*Oggetto:* [ID\_VIP 7633] SPINAZZOLA (BT) - Progetto di un impianto agri-voltaico, in loc. "Masseria D'Errico", di potenza di picco pari a 36,51 MW e relative opere per la connessione alla RTN, ricadenti anche nei comuni di Montemilone e Venosa (PZ).

**Procedimento** V.I.A. ai sensi dell'art. 23, del D.Lgs. 152/2006.

**Proponente:** Solar Energy Ventiquattro S.r.l

**Parere tecnico-istruttorio MiC**

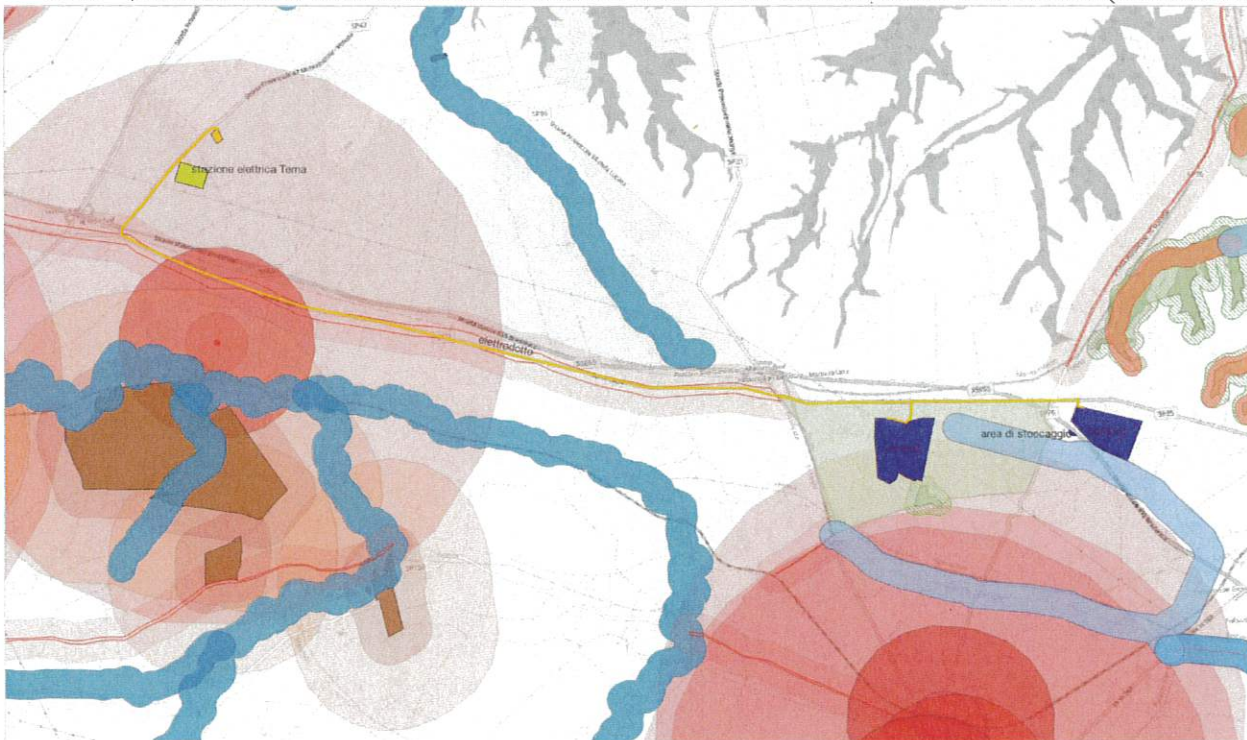
**CONSIDERATO** che in riferimento al patrimonio culturale nell'area vasta di indagine di 3 km di raggio si riscontra la presenza dei seguenti beni:

**CONSIDERATA** la situazione vincolistica nell'area vasta di indagine individuata dal PPTR della Puglia:

- Componenti idro-geo-morfologiche  
BP – Corsi d'acqua (Torrente Basentello)  
UCP - Versanti  
UCP – Aree soggette a vincolo idrogeologico
- Componenti botanico-vegetazionali  
UCP - Area rispetto da boschi"
- Componenti delle aree protette e dei siti di rilevanza naturalistica  
Area S.I.C. "Valloni di Spinazzola".
- Componenti culturali e insediative  
UCP – Testimonianze della stratificazione storico-insediativa: Tratturo Melfi-Castellaneta (fascia di rispetto)

*Interferenze con beni segnalati nei Piani paesaggistici Basilicata e Puglia - elaborazione SS-PNRR*

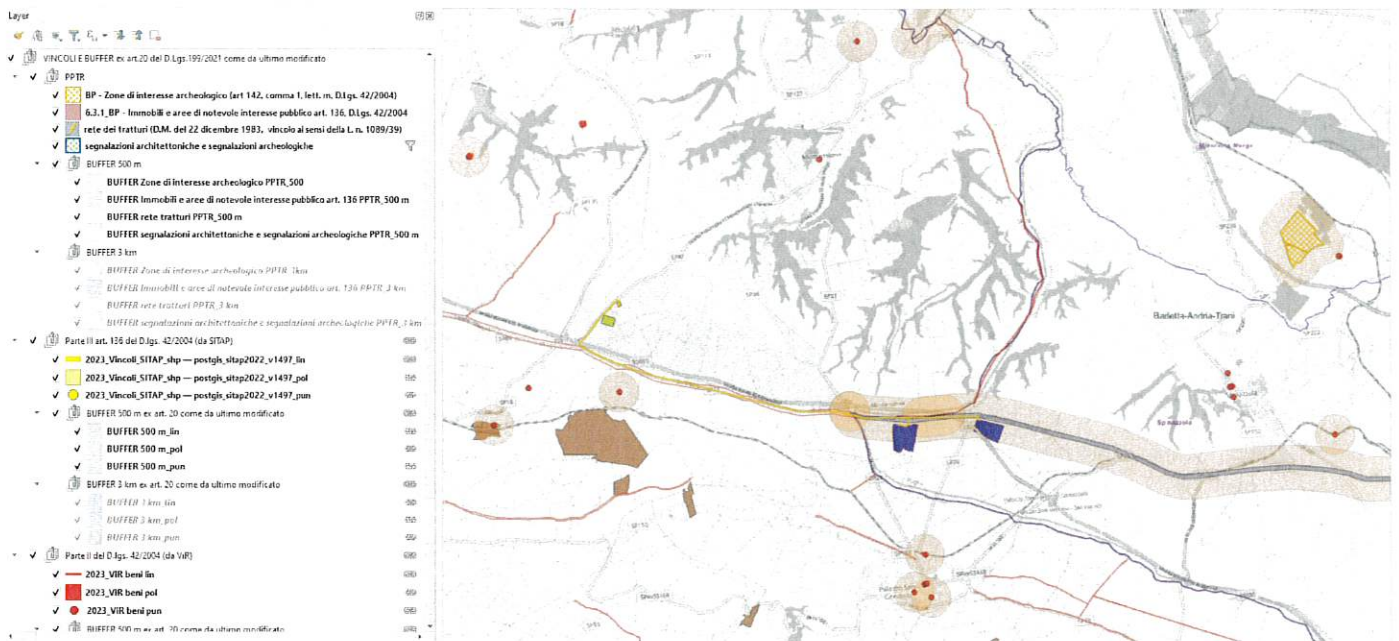
**CONSIDERATO** inoltre, che il cavidotto esterno di connessione dell'impianto è previsto in gran parte lungo il Regio Tratturo Melfi-Castellaneta (SP25 in Puglia e SP77 in Basilicata), come risulta dalla tavola "Inquadramento generale vincoli PPTR", tutelato ai sensi della Parte II del D.Lgs 42/2004, più una rete di siti storico-culturali all'interno dell'area vasta, interferendo pertanto con il palinsesto storico culturale;

*Va inoltre considerata la lunga interferenza diretta con il Tratturo n. 21 "Melfi - Castellaneta" sottoposto a vincolo con D.M. 22.12.1983, il cui percorso coincide in quest'area con il tracciato della Via Appia: anche in questo caso la progettazione presenta problemi per quanto riguarda i possibili impatti sul patrimonio archeologico, in quanto la tecnica TOC, indicata come risolutiva delle criticità relative al paesaggio, non consente un controllo efficace delle attività e, di conseguenza può essere utilizzata senza rischi solo in contesti per i quali siano note le quote di giacenza dei depositi archeologici.*

**CONSIDERATO** che l'utilizzazione del Tratturo Melfi-Castellaneta a sede di cavidotto per linea elettrica determinerebbe una profonda alterazione della valenza culturale del bene e comporterebbe interferenze con le stratificazioni e sedimentazioni storiche;
